**AVIS RELATIF À LA PROTECTION
CONTRE LES EVENTUELS EFFETS NOCIFS ET NUISANCES
PROVOQUÉS PAR LES RAYONNEMENTS NON IONISANTS
GÉNÉRÉS PAR DES ANTENNES ÉMETTRICES STATIONNAIRES**

Commune : MANAGE - Exploitant : TELENET GROUP

Référence exploitant : HT1550L

Rapport n° 3408 / 2025

Figure 1 : Vue en plan des lieux de séjour et des points de contrôle

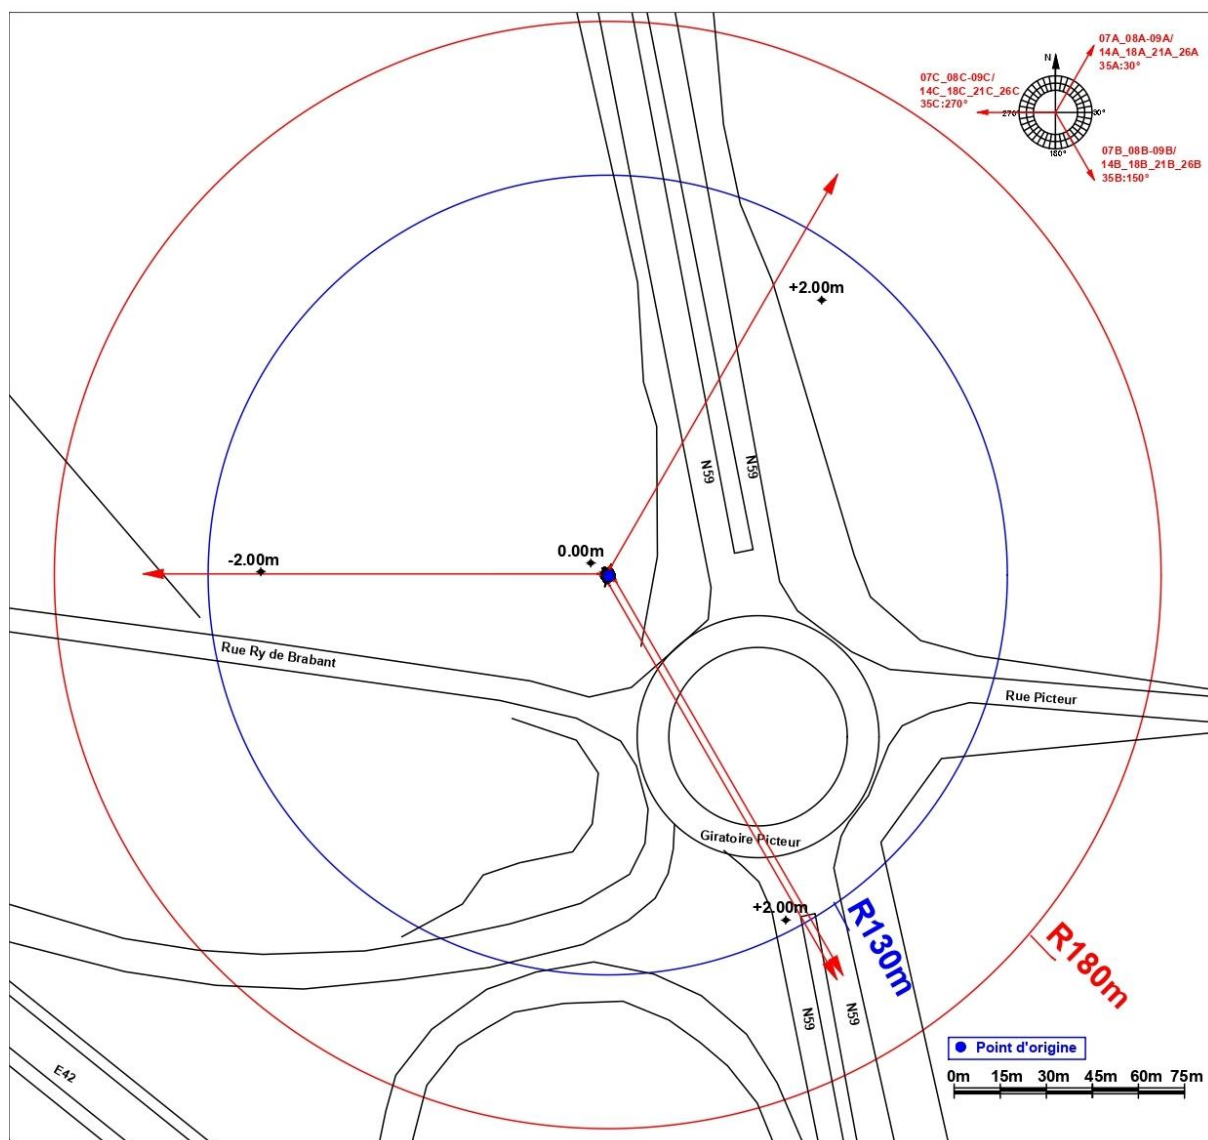
En ce qui concerne les antennes de l'installation mentionnées dans le tableau 1, la distance maximale à laquelle la limite pourrait être atteinte, à l'extérieur, est égale à 128,2 m. S'il n'y a pas de LS à une distance inférieure, les antennes respectent forcément la limite d'immission.

Dans le cas des LS situés à l'intérieur des bâtiments, une atténuation d'obstacle est prise en compte et il en résulte que la distance maximale à laquelle la limite pourrait être atteinte se réduit à 91,4 m.

Figure 2 : Vue en plan des installations d'antennes dans un rayon de 300 mètres autour de l'installation faisant l'objet de la demande d'avis

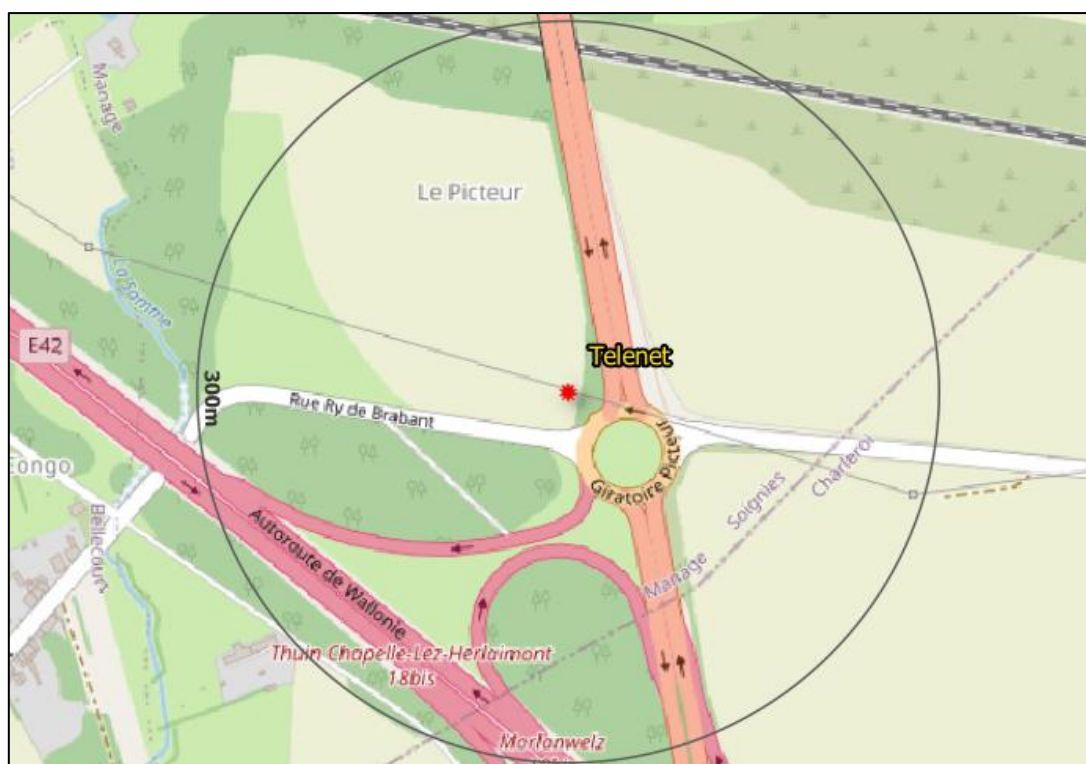
Compte tenu des considérations ci-dessus, il apparaît que l'intensité du rayonnement électromagnétique généré, dans les lieux de séjour situés dans un rayon de 300 mètres autour de l'installation référencée dans le paragraphe 2, par l'ensemble des antennes émettrices stationnaires de l'ensemble des exploitants du même site d'antennes émettrices stationnaires respecte la limite fixée à l'article 4, § 2 du décret.
